Sécurisation des abords de l'école – Diagnostic et propositions – APEPA LYAUTEY – Novembre 2021

Identification des principales zones à risque

ETAT DES LIEUX - Passage piéton vers le parking du NORMA - Zone à risque

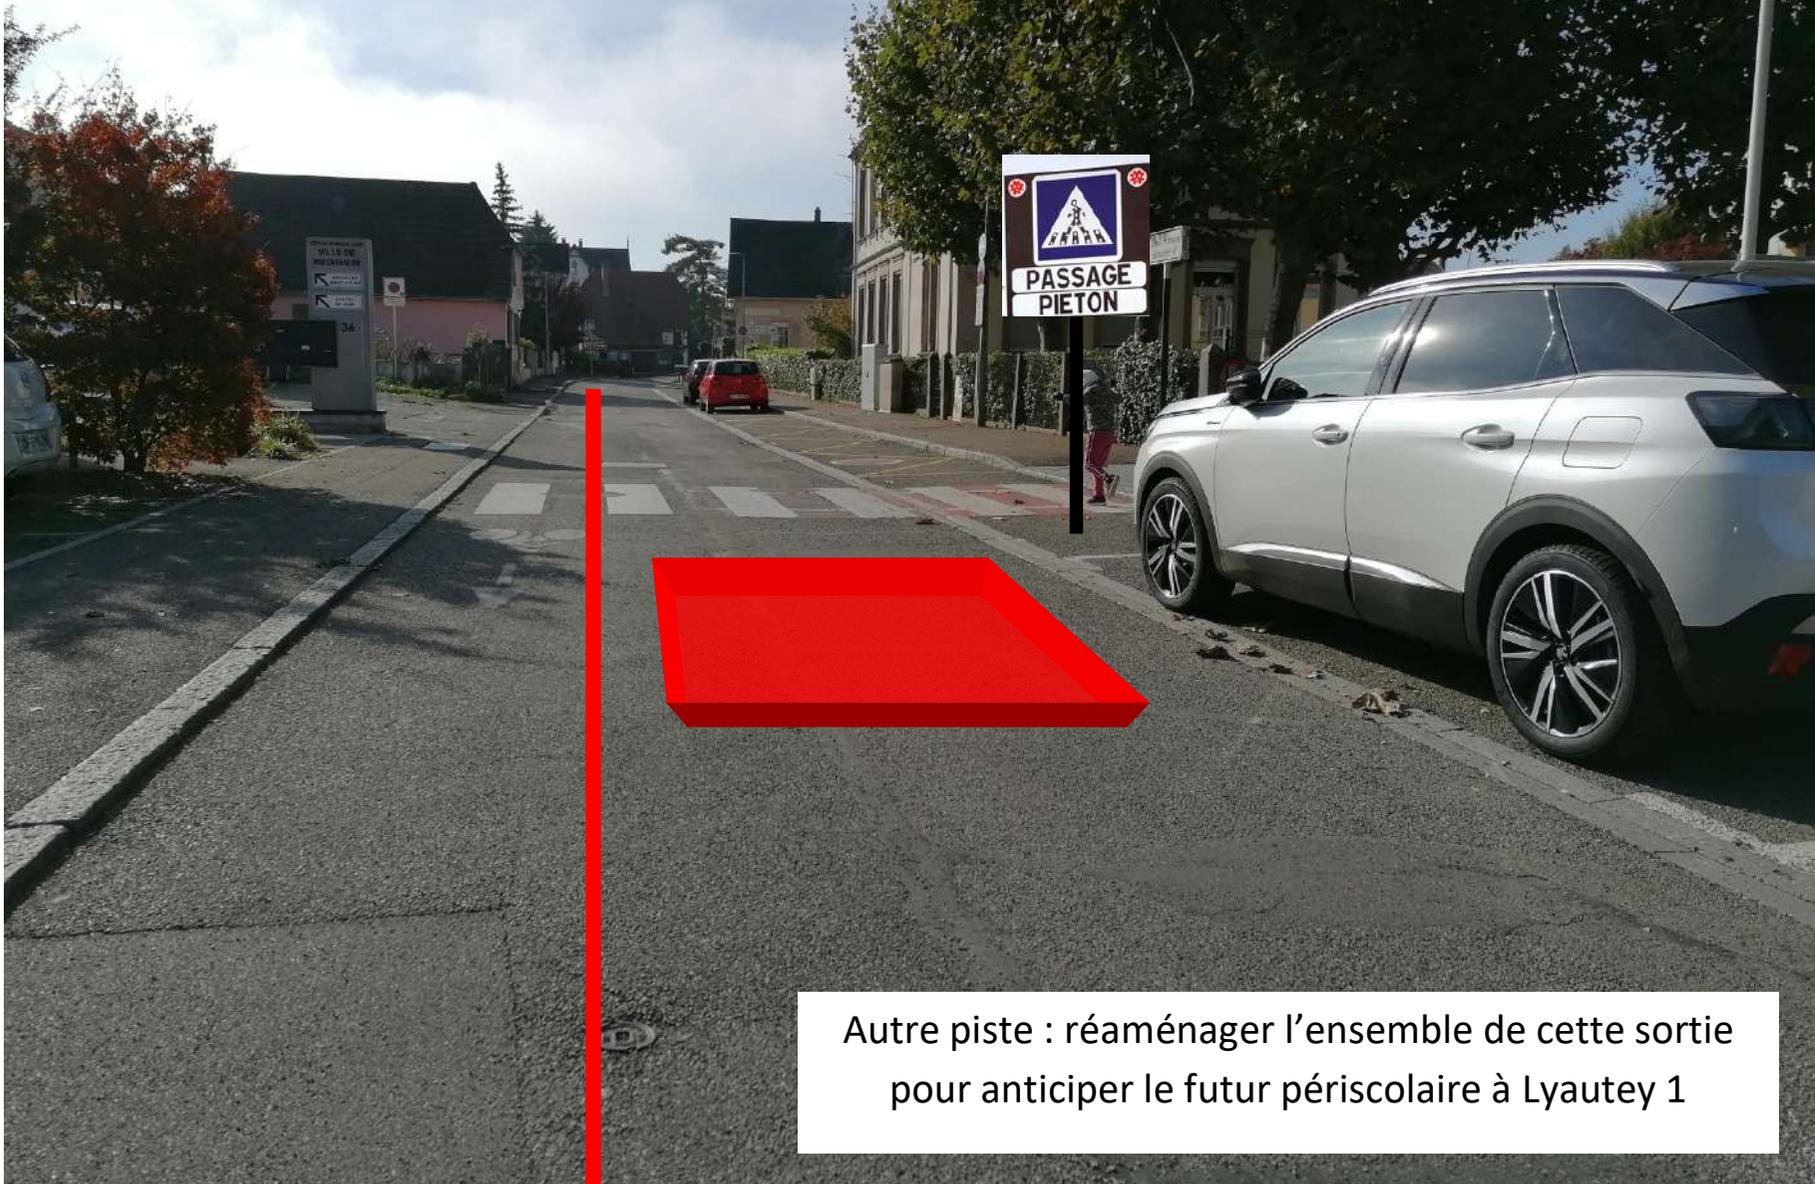
Marquages au sol effacés – Panneaux voie cyclable + passage piéton + cédez le passage (dernier panneau mal placé, le cédez le passage est en amont)

Aucune signalétique – Manque de visibilité

Aucune signalisation spécifique+véhicule en sens interdit+manque de visibilité des enfants descendant la rue de l'Ecole

Aucune signalisation « école » + non respect du sens unique + utilisation détournée du dépose-minute

Aucune signalisation spécifique

Panneau lumineux (clignotant aux heures de rentrées et sorties) + matérialisation voie cyclable en relief pour rétrécir la voie + repeindre le passage piéton + ralentisseur + signalétique totem « école »

Autre piste : fermeture de la rue aux heures de sorties.

Panneau clignotant + matérialisation en relief de la voie cyclable +
ralentisseur+supprimer la place de parking

Autre piste : réaménager l'ensemble de cette sortie
pour anticiper le futur périscolaire à Lyautey 1

Panneau clignotant+silhouettes+matérialisation voie cyclable

Autre piste : créer un dos d'âne sur l'ensemble du croisement à l'image de la plateforme au niveau de St Ursule/Entremont+marquage au sol en amont rue de l'Ecole et rue des Alliés (en venant du CTM)

Panneaux sens interdit plus grands + signalisation du passage piéton pour les véhicules qui montent

Autres pistes : matérialisation de la voie cyclable + ralentisseur avant le passage piéton + pose silhouette enfant + réaménagement du dépose-minute avec création d'un trottoir

Panneau lumineux sortie d'école + silhouette

Autres pistes : ralentisseurs ou plateforme sur le croisement
